บทที่ 1

1.1 ความเป็นมาของโครงการ

โครงการโรงไฟฟ้าหินกอง (ต่อไปนี้จะเรียกว่า “โครงการ”) ของบริษัท หินกองเพาเวอร์ จำกัด (ต่อไปนี้จะเรียกว่า “บริษัท”) ตั้งอยู่ที่หมู่ที่ 5 ตำบลหินกอง อำเภอเมืองราชบุรี จังหวัดราชบุรี เป็นโรงไฟฟ้าพลังความร้อนร่วม ซึ่งใช้ก๊าซธรรมชาติเป็นเชื้อเพลิงหลักและในกรณีฉุกเฉินใช้น้ำมันดีเซลเป็นเชื้อเพลิงเสริม มีกำลังการผลิตติดตั้งสูงสุด (Installed Capacity) 1,540 เมกะวัตต์ กำลังผลิตไฟฟ้าสูงสุด (Gross capacity) 1,520 เมกะวัตต์ และกำลังผลิตสุทธิ (Net capacity) 1,400 เมกะวัตต์ ซึ่งเป็นปริมาณไฟฟ้าที่จ่ายเข้าระบบโครงข่ายของการไฟฟ้าฝ่ายผลิตแห่งประเทศไทย (กฟผ.) ตามสัญญาซื้อขายไฟฟ้า โดยบริษัทฯ ได้นำเสนอรายงานการประเมินผลกระทบสิ่งแวดล้อมโครงการโรงไฟฟ้าหินกองต่อสำนักงานนโยบายและแผนทรัพยากรธรรมชาติและสิ่งแวดล้อม (สผ.) และได้รับการพิจารณาเห็นชอบจากคณะกรรมการผู้ชำนาญการพิจารณารายงานการวิเคราะห์ผลกระทบสิ่งแวดล้อม ตามหนังสือเลขที่ ทส 1010.7/9896 ลงวันที่ 29 กรกฎาคม พ.ศ. 2563 แสดงดังภาคผนวก 1-1 และต่อมาโครงการได้ขอปรับปรุงแผนปฏิบัติการด้านสังคม เศรษฐกิจ และการมีส่วนร่วมของประชาชน ในมาตรการป้องกันและแก้ไขผลกระทบสิ่งแวดล้อม และมาตรการติดตามตรวจสอบผลกระทบสิ่งแวดล้อมในส่วนขององค์ประกอบของคณะผู้ตรวจการสิ่งแวดล้อมในระยะดำเนินการ โดยเสนอต่อสผ. และคณะกรรมการผู้ชำนาญการฯ มีมติให้ความเห็น

รูปที่ 2.7-4 แนวท่อน้ำดิบจากจุดสูบน้ำถึงโครงการ ภายหลังการเปลี่ยนแปลงฯ

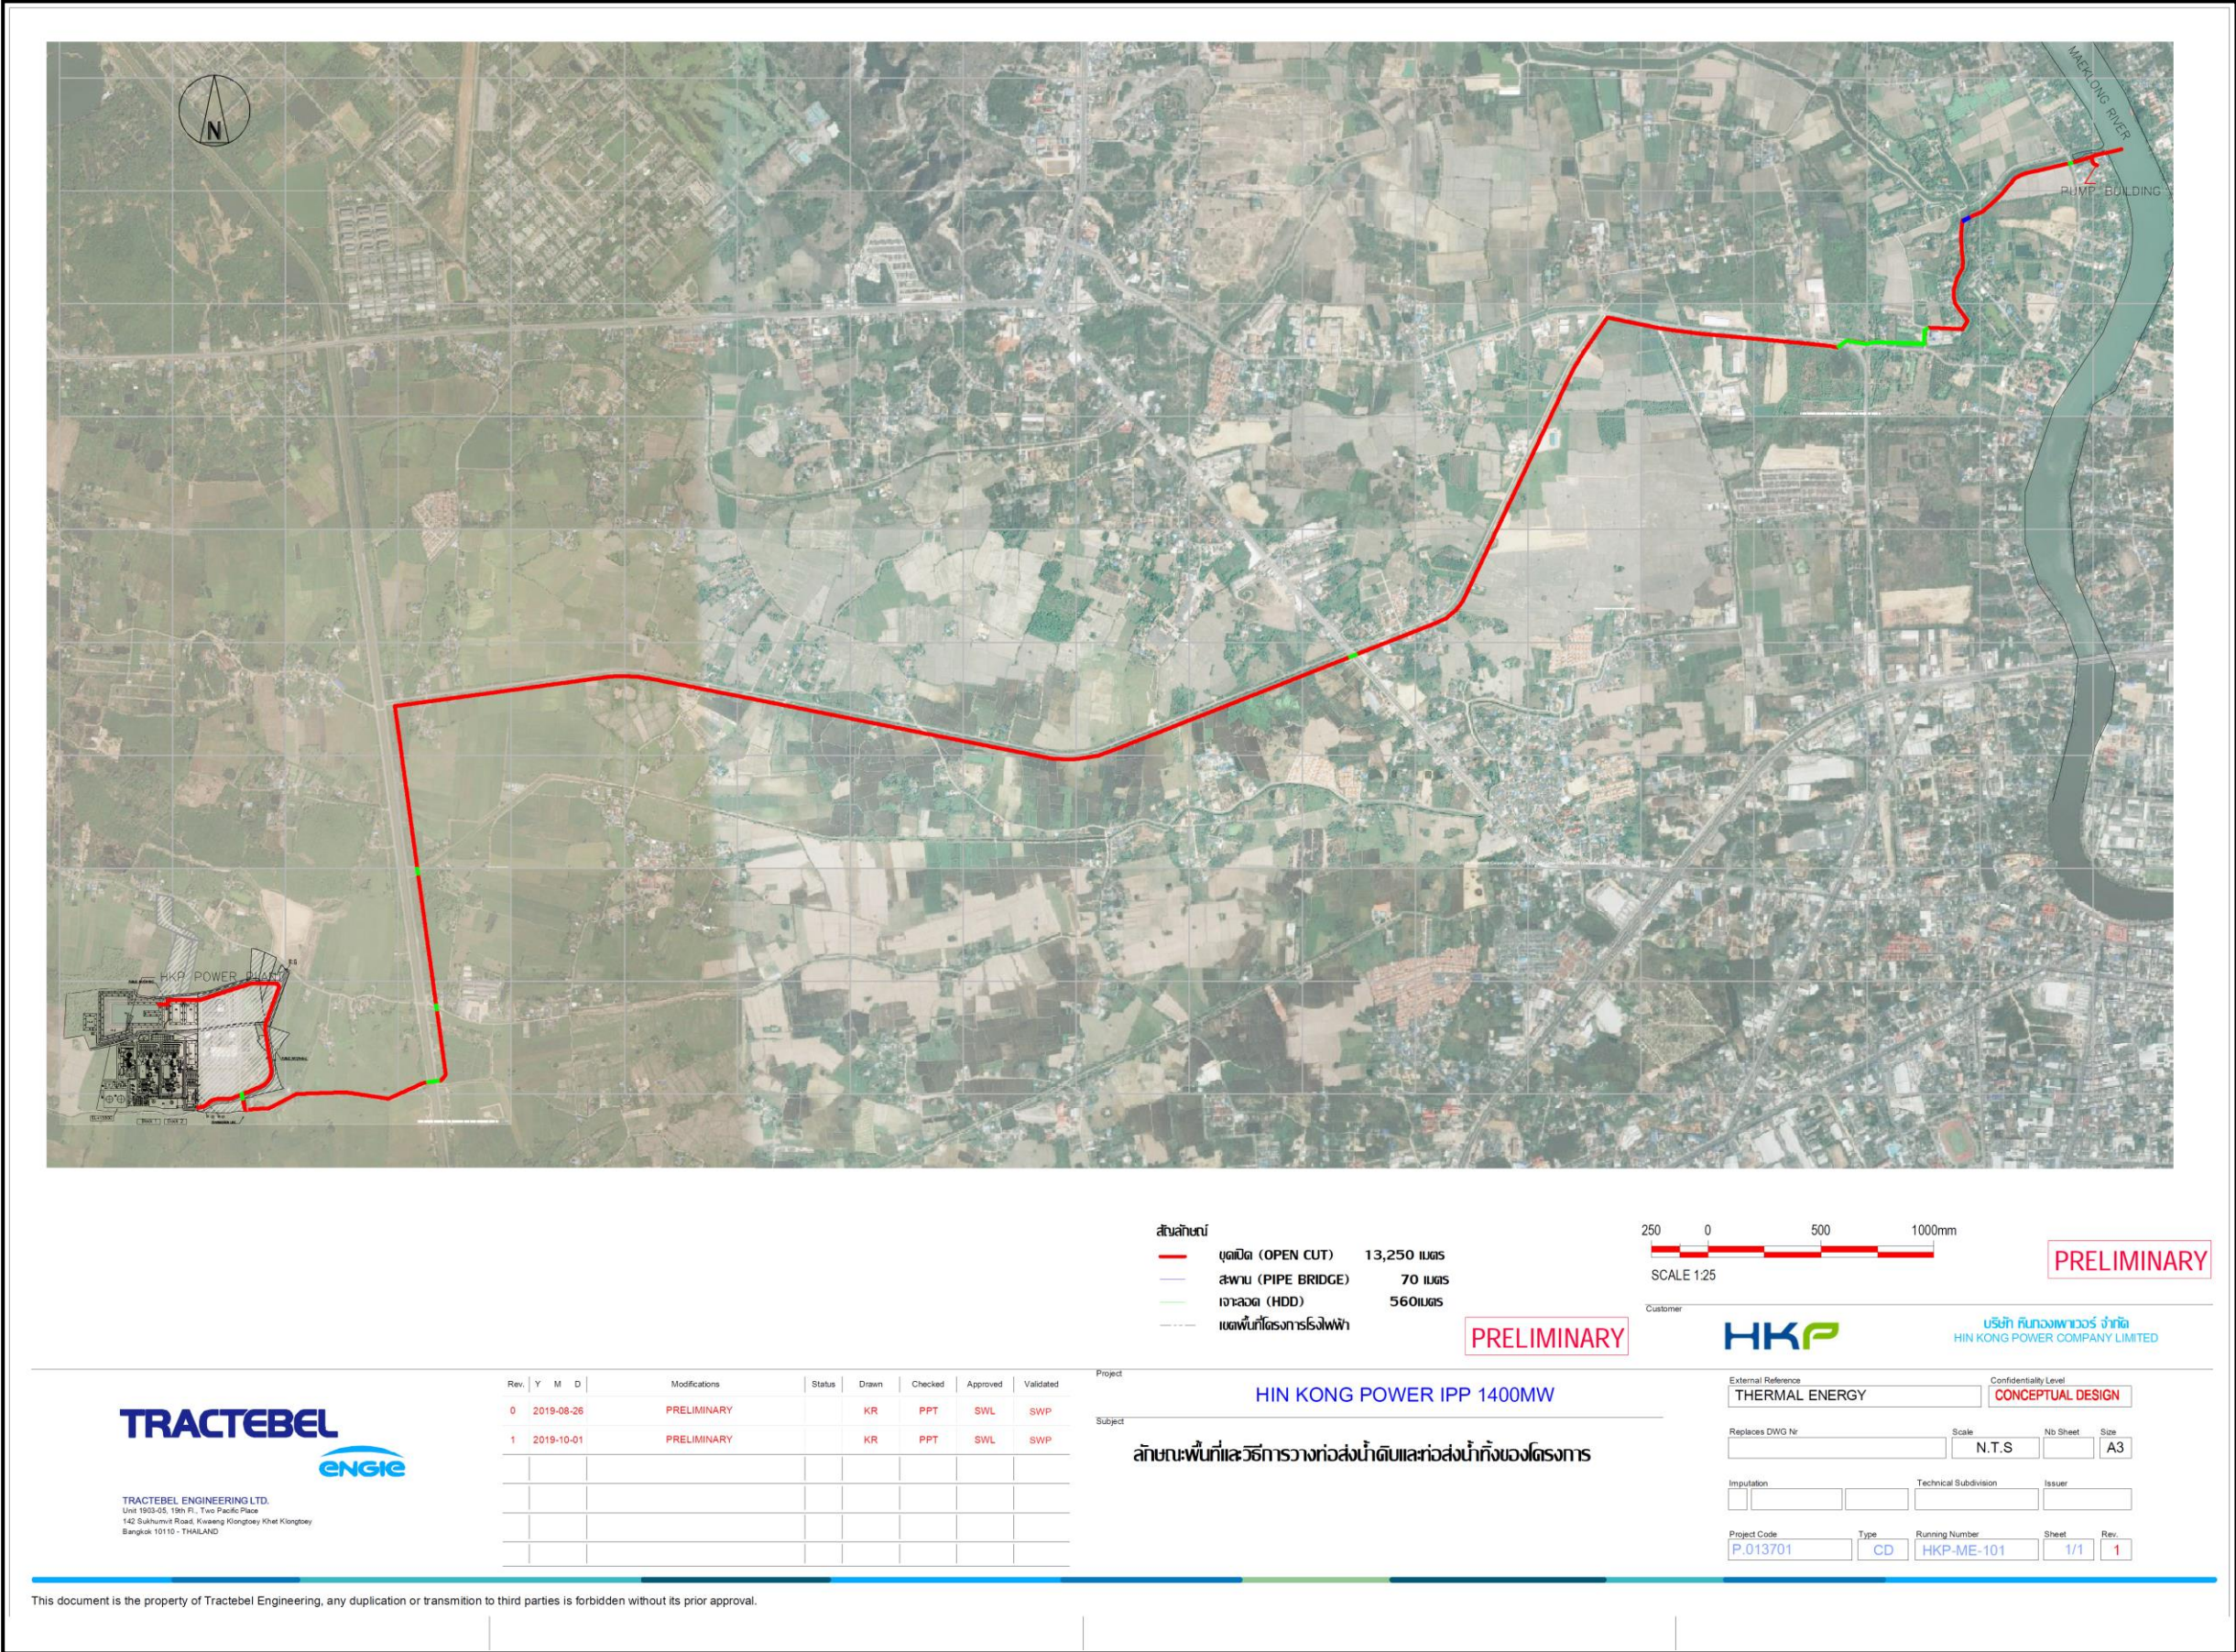
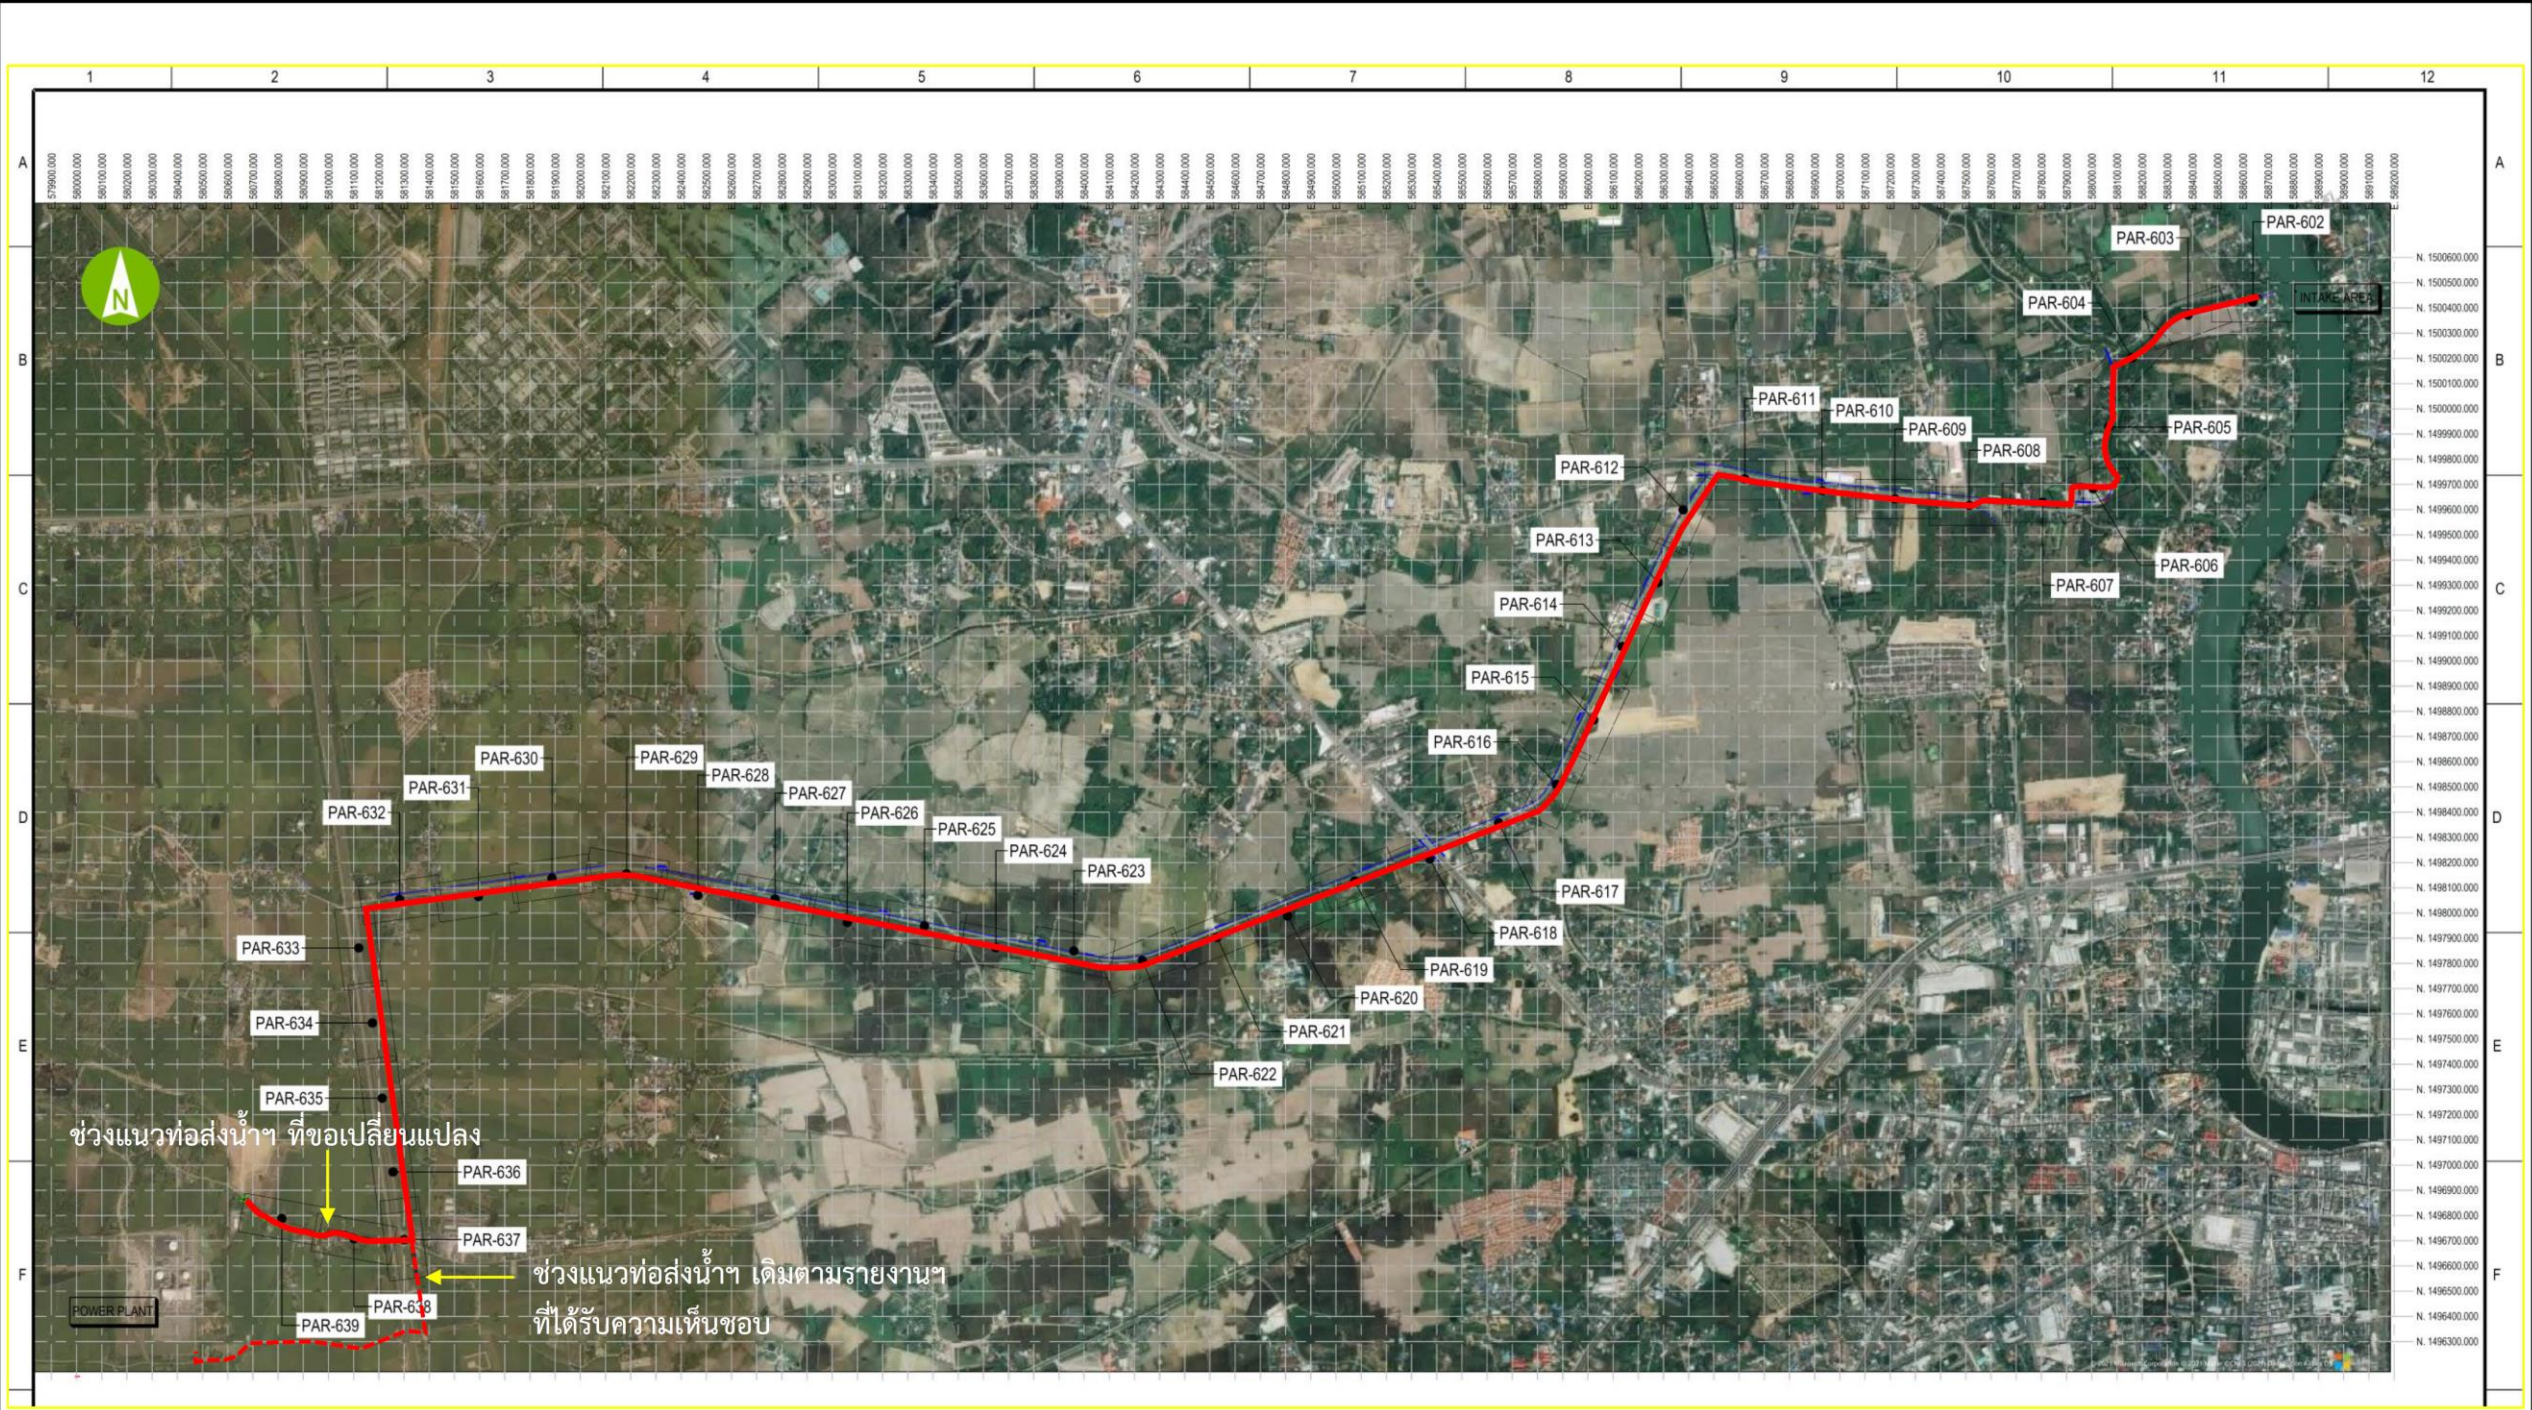
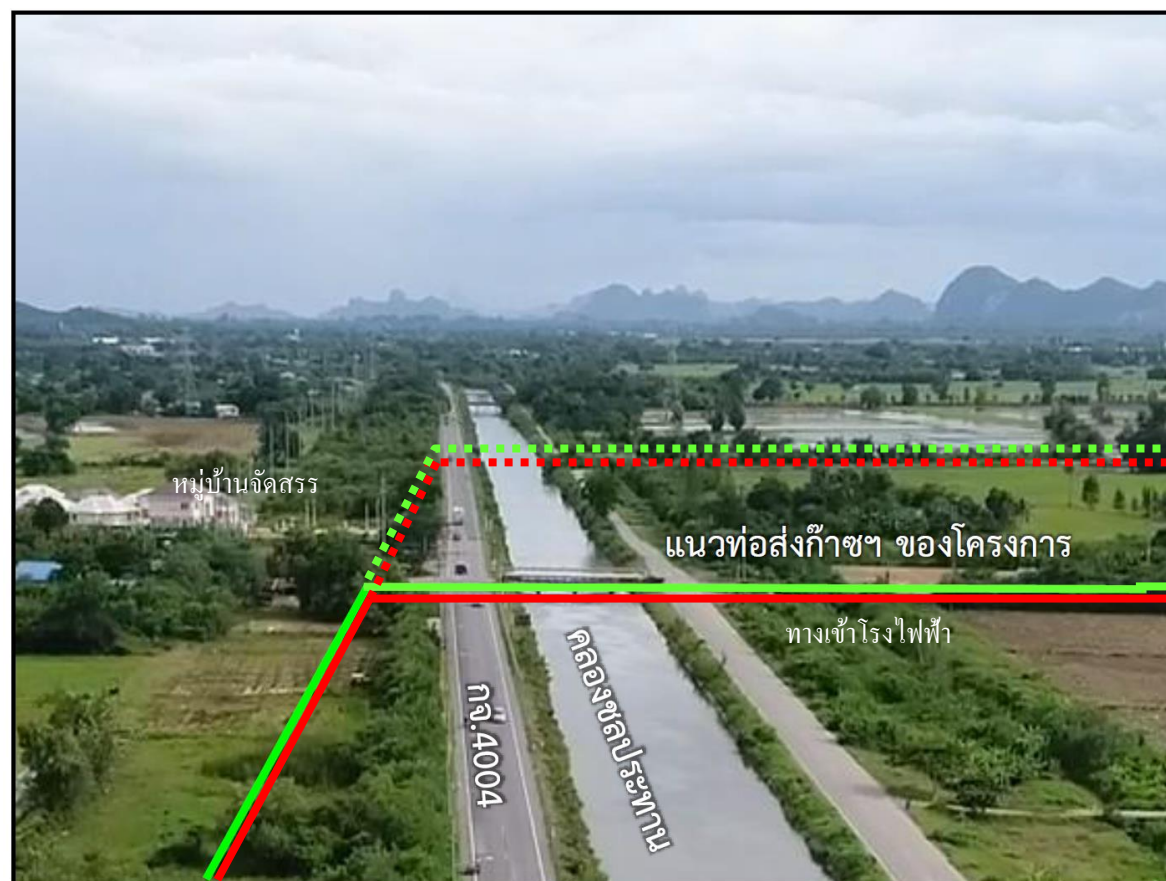
7. <u>การเปลี่ยนแปลงแนวท่อน้ำดิบและท่อน้ำทิ้งจากถนนด้านหลังโรงไฟฟ้า</u> <u>เปลี่ยนมาบริเวณถนนด้านหน้าโรงไฟฟ้า (ถนนหนองรักษั-ห้วยปลาตุก)</u>	<ul style="list-style-type: none"> - ประมาณ 13 กิโลเมตร 	<ul style="list-style-type: none"> - ประมาณ 13 กิโลเมตร 	<ul style="list-style-type: none"> - เปลี่ยนแปลงแนวท่อน้ำ บริเวณตามแนวถนน (ถนนหนองรักษั-ห้วยปลาตุก) โดยที่มีการเปลี่ยนแปลงระยะทางประมาณ 700 เมตร

จากเหตุผลดังกล่าว โครงการโรงไฟฟ้าหินกองจึงได้ปรับเปลี่ยนแนวท่อน้ำฯ ที่เดิมโครงการวางแผนจะดำเนินการพร้อมแนวท่อก๊าซธรรมชาติ ตามโครงการท่อก๊าซธรรมชาติจากสถานีควบคุมก๊าซ BWV12 ไปยังโรงไฟฟ้าหินกอง ตามแนวถนนด้านหลังโรงไฟฟ้า เปลี่ยนมาเป็นถนนด้านหน้าโรงไฟฟ้า (ถนนหนองรักษ์-ห้วยปลาตุก) เพื่อลดการเปิดพื้นที่ที่จะส่งผลกระทบกับชุมชนในแนวท่อก๊าซธรรมชาติและแนวท่อน้ำดิบ เป็นต้น โดยที่มีการเปลี่ยนแปลงระยะทางประมาณ 700 เมตร ซึ่งระยะที่มีการเปลี่ยนแปลง โครงการจะดำเนินการไปพร้อมกับการวางท่อก๊าซฯ ของโครงการท่อก๊าซธรรมชาติจากท่อก๊าซธรรมชาติ RRPP ไปยังโรงไฟฟ้าหินกอง
